## Komplettering av ansökan om nätkoncession för linje enligt ellagen (1997:857) avseende en ny dubbel 145 kV ledning mellan stamnätsstation Tovåsen i Ljusdals kommun och planerat industriområde i Alby i Ånge kommun

Energimarknadsinspektionen har begärt in kompletterande uppgifter enligt nedan.

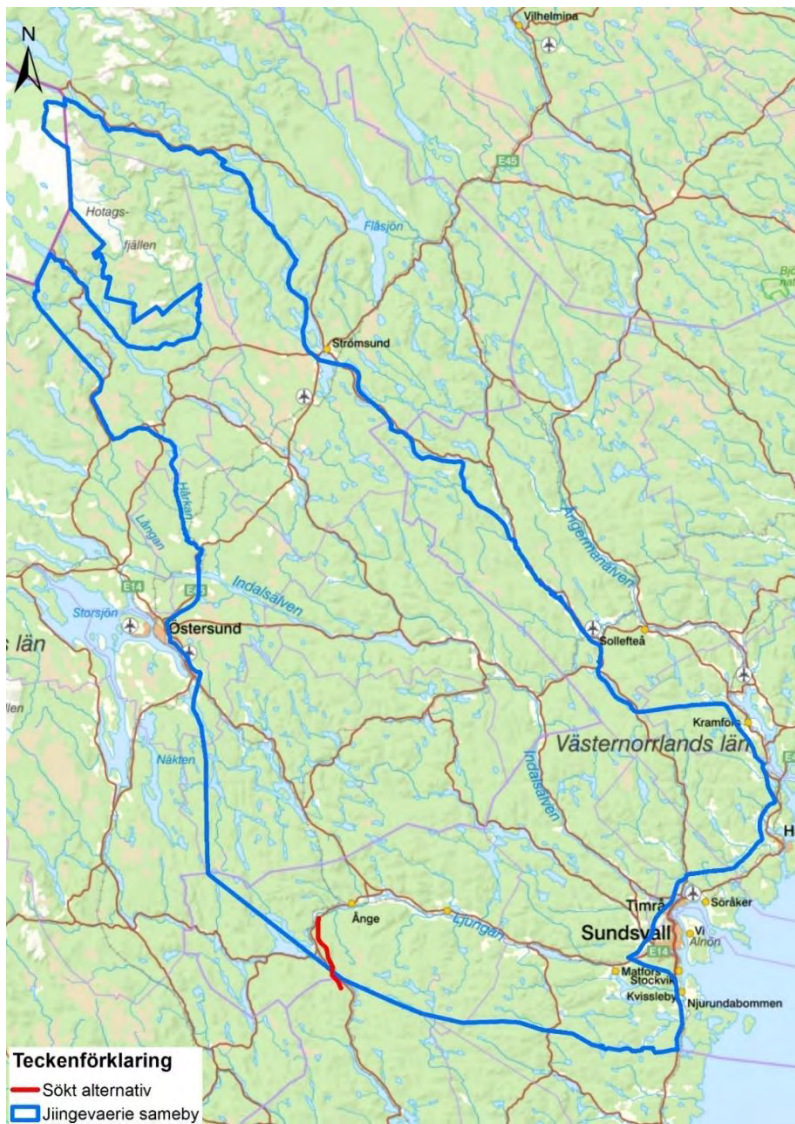
- Ni har i er ansökan beskrivit rennärningen kortfattat. Ni behöver utveckla och beskriva om, hur, när och var renskötsel bedrivs i det aktuella området samt vilken funktion området har för rennärningen. Ni behöver även beskriva de kumulativa, tillfälliga och permanenta effekterna som ledningen kan medföra för rennärningen och Jiingevaerie sameby.
- Ni har uppgett att ni, inför byggfasen ska informera samebyn. Vad menar ni med information? kommer ni föra någon dialog med samebyn? Om ja, beskriv i sådana fall hur den dialogen kommer att genomföras. Kommer ni att föra samma dialog med samebyn vid framtida underhålls- och reparationsåtgärder?

Ledningssträckningen berör utkanten på Jiingevaerie samebys område, se figur nedan. Enligt sametingets GIS-information så ligger hela ledningssträckan inom område som är klassat som vinterland, förvinterland och vårvinterland. Området är inte av riksintresse för rennäring. Enligt samtal med samebyns ordförande 2024-02-29 används dock inte området av rennärningen och samebyn har inget att erinra mot ledningsträckningen. Ledningen kommer således inte ge några effekter för rennärningen. Mail-svar från samebyn **bifogas**.
